令和5年度定期監査（工事監査）の結果について（公表）

令和5年度定期監査（工事監査）結果報告書

○松島中学校屋内運動場及びプール等改築工事（建築）

○壺川老人福祉センター外壁及び耐震等改修工事

写真7 1階柱塩害補修

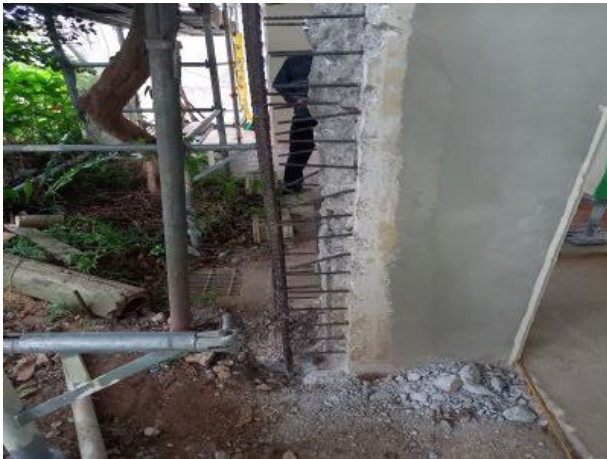
設計図面は意匠図、構造図、機械設備撤去図面ともそろっていた。但し、1階屋上機械設備撤去における配管保温材の直線部にアスベストが含まれていることを見落としていること、1階の柱が塩害の結果鉄筋を入れ替える工事が発生して追加変更となっていることは、一般壁部の補修数量がある程度増加するような事例と比べて事前調査をどのようにしたか疑問がある。

写真8 シーリング材接着性試験

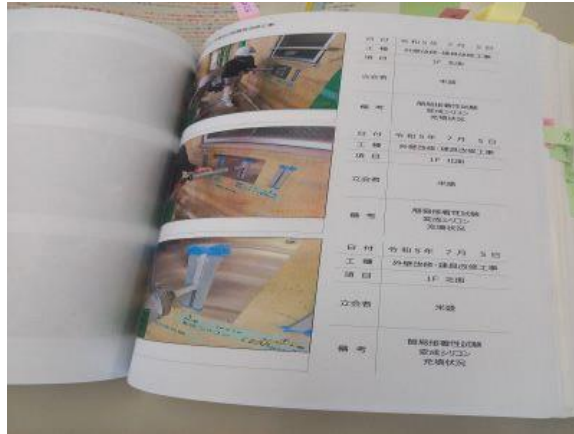
屋上防水では、改修用ドレイン周りの塗膜防水及びシール防水が該当する。ウレタン塗膜防水は改修工事において一般的なものであり問題はない。シーリング工事は施工中である。材料承認手続きに問題はなく、シーリング接着性試験を行っていた。3年間の保証期間の確認も行っていた。
